IMPIANTO AGROVOLTAICO A TERRA AD INSEGUIMENTO MONOASSIALE - Potenza 19,987 KW_p DENOMINATO "Piano Coperchio", CON INTERVENTO DI AGRICOLTURA SPECIALIZZATA

Oggetto: **Integrazione documentale note MITE prot. 4921 del 15/07/2022 – prot. 99754 del 09/08/2022**

RELAZIONE DI RISCONTRO

**RELAZIONE DI RISCONTRO ALLA RICHIESTA DI
INTEGRAZIONE DEL MITE “Vs. rif.: ctva.registro
ufficiale u. 0004921.15-07-2022”**

Figura 8 – Relazione spaziale tra il progetto Piano Coperchio e la ZPS/ZSC IT912007 Alta Murgia in territorio della Regione Puglia. Le distanza misurata è di 6,3 km. Fonte Sit.Puglia.

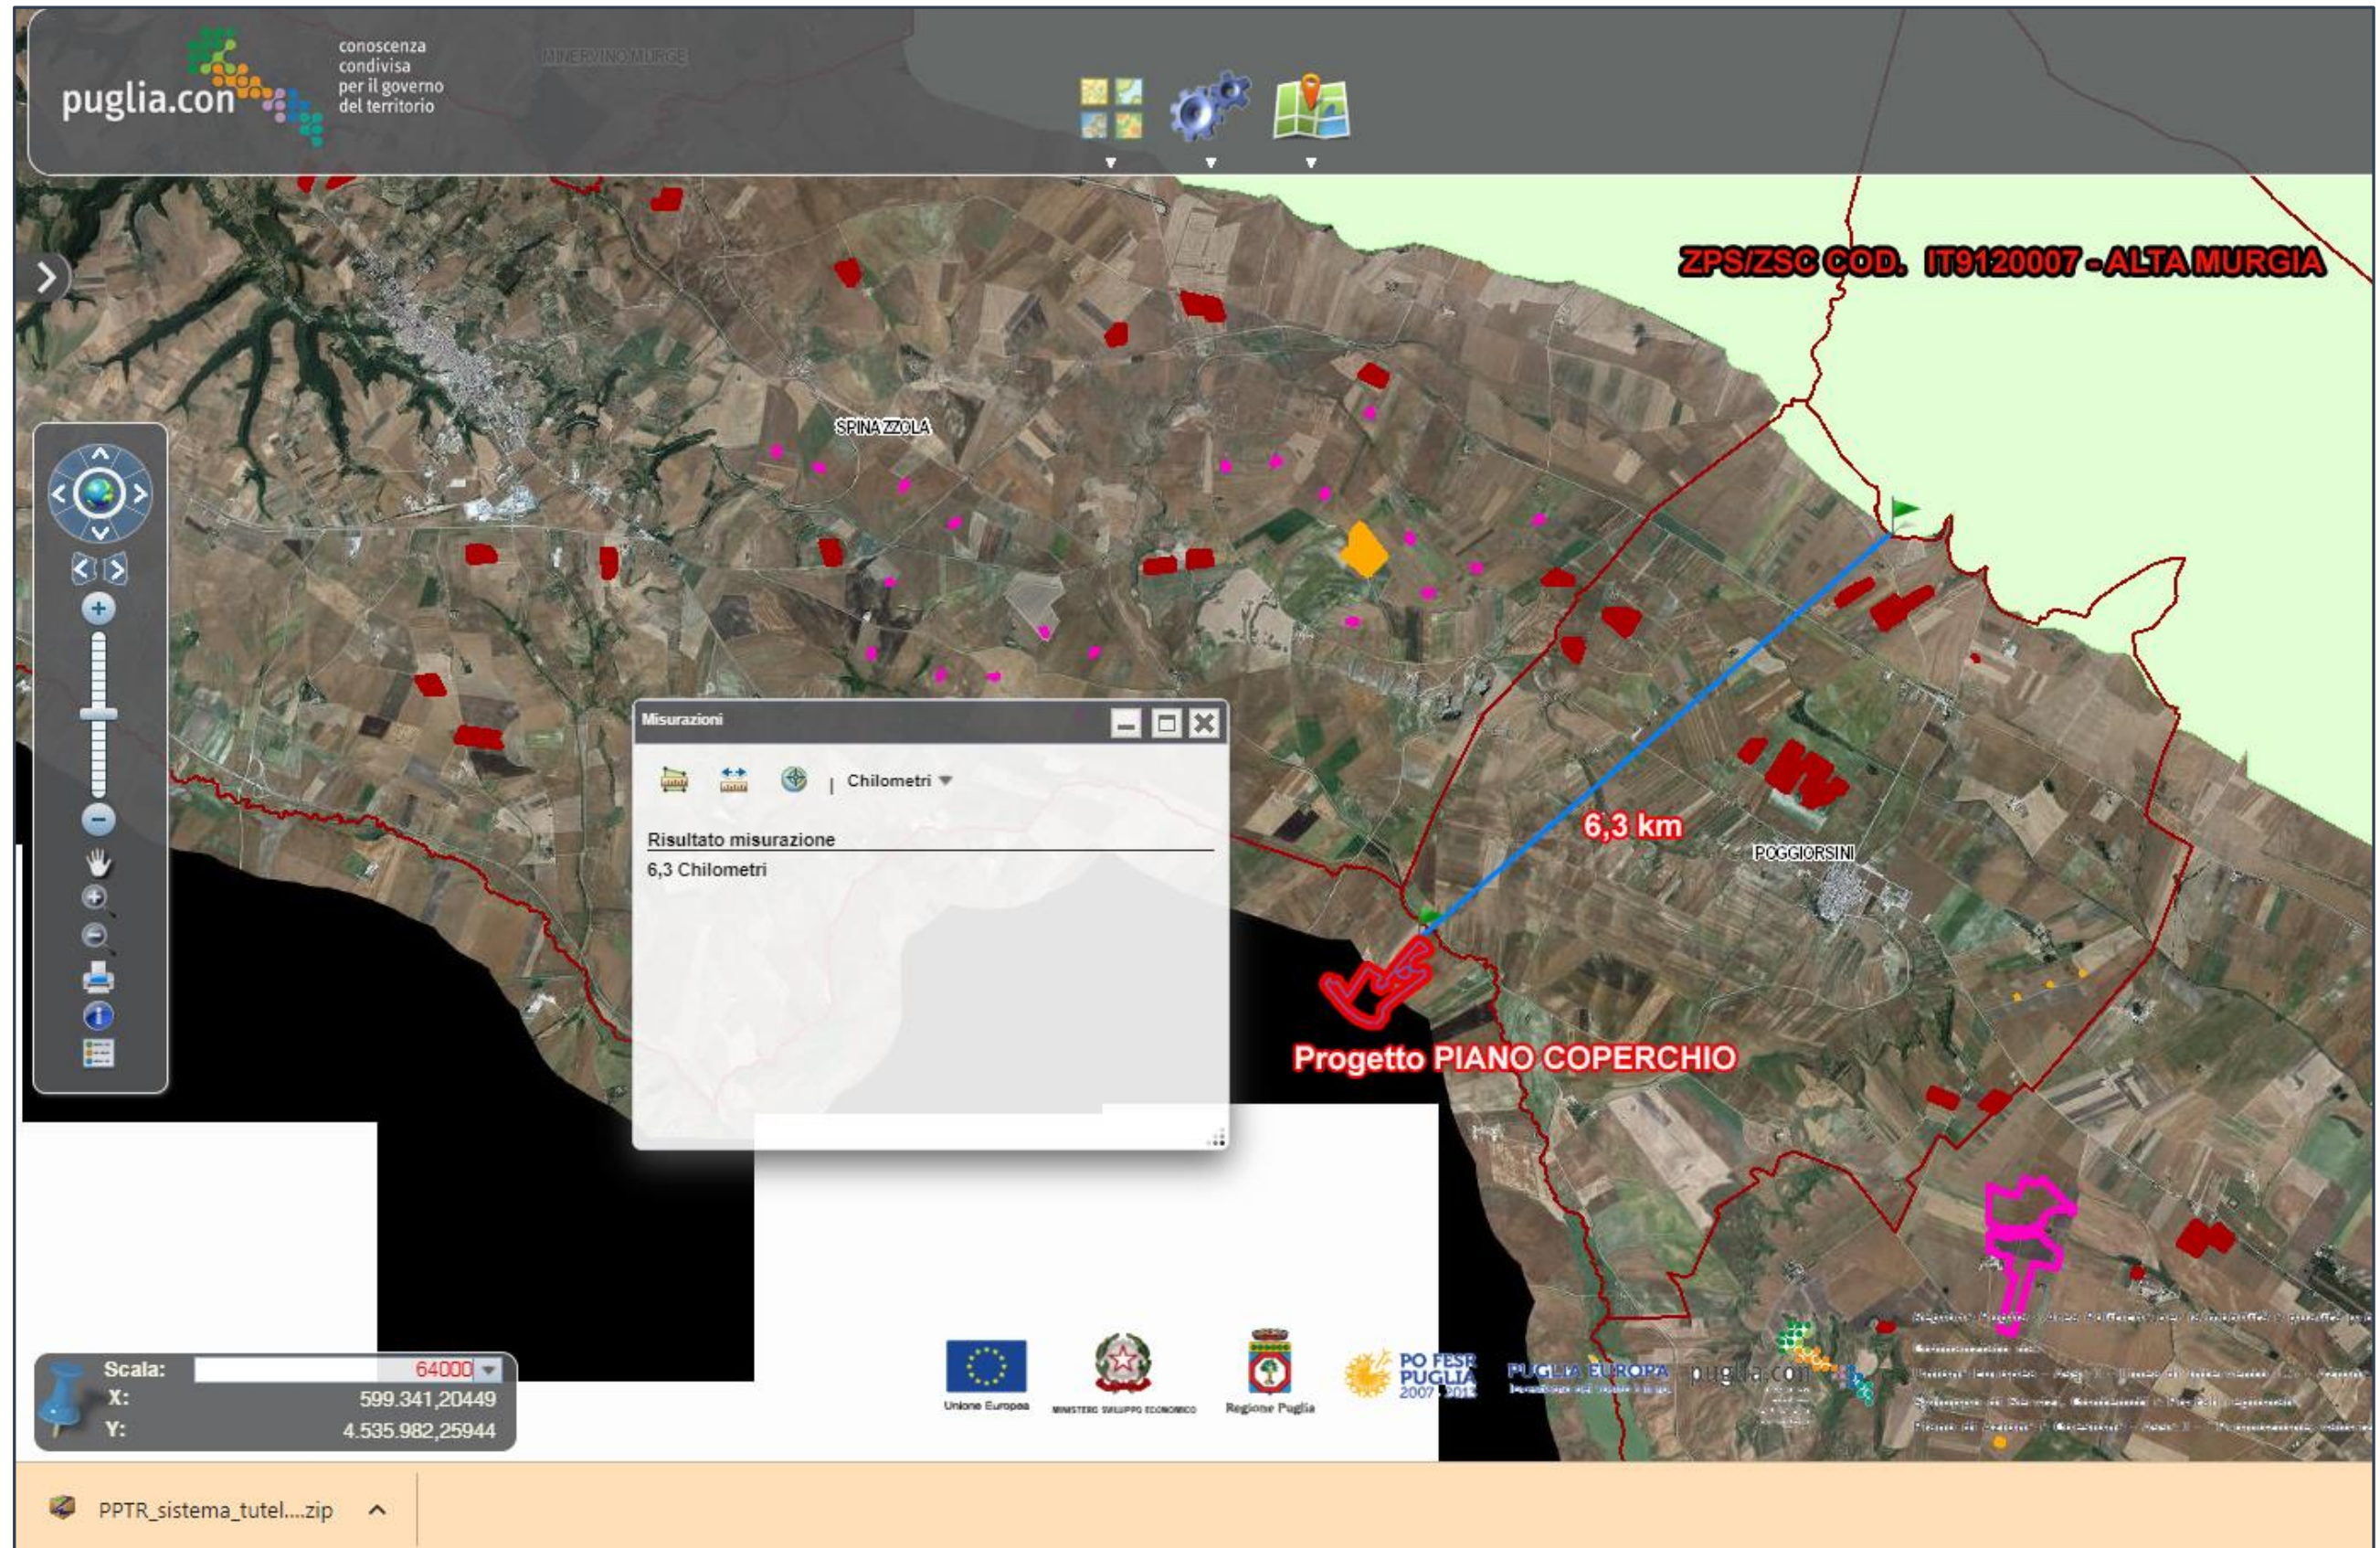
Invece, nella figura 8 alla pagina successiva, è rappresentata una mappa stralciata dal sito cartografico della Regione Puglia (Sit.Puglia.it) dove si mette in relazione spaziale il progetto Piano Coperchio e la ZPS/ZSC IT912007 Alta Murgia in territorio apulo. Questo Sito della Rete Natura 2000 pugliese, che è il più vicino all'impianto Piano Coperchio, dista da questo 6,3 chilometri misurati dai punti più vicini.

Inoltre, si osserva che nello spazio di separazione tra il progetto Piano Coperchio posto in territorio lucano e la ZPS/ZSC Alta Murgia, sono già presenti e in esercizio, diverse iniziative fotovoltaiche che non si connotano neache come di natura Agrofotovoltaica come nel caso del progetto Pinao Coperchio.

Figura 11 – Sezione tipo del modulo dell'impianto Agrovoltaiico con l'evidenza delle superfici agricole sottoposte ai Trakers in quanto dotate di altezza superiore ai limiti richiesti di mt. 2,10 (Linee Guida MITE 2022).

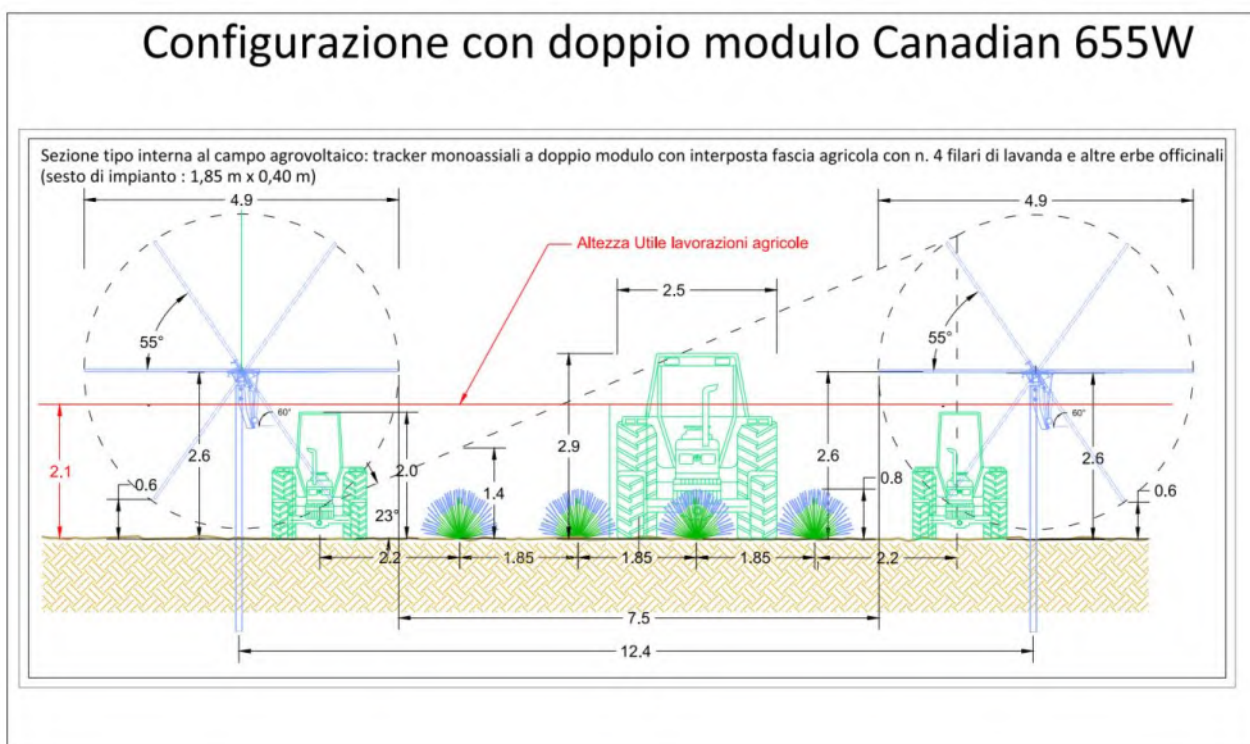
4.a Impatto sul sistema agricolo (c. 5, art. 31, D.L. n° 77 del 31 maggio 2021)

In definitiva, in abbinamento alle erbe officinali lungo le superfici interposte ai Traker, il progetto prevede l'utilizzo di un'ulteriore disponibilità di superfici agricole pari a circa 9,60 ettari c.a., rinvenienti dalle proiezioni a terra delle strutture solari ad inseguimento.

Si tratta di superfici a nastro della larghezza di 5,00 m e sviluppi lineari modulari che, come si può apprezzare dalla sezione precedentemente proposta, risultano utilizzabili per scopi agricoli, in quanto si dispone di altezze utili superiori al limite di mt. 2,10 fissato dalle recenti Linee Guida del
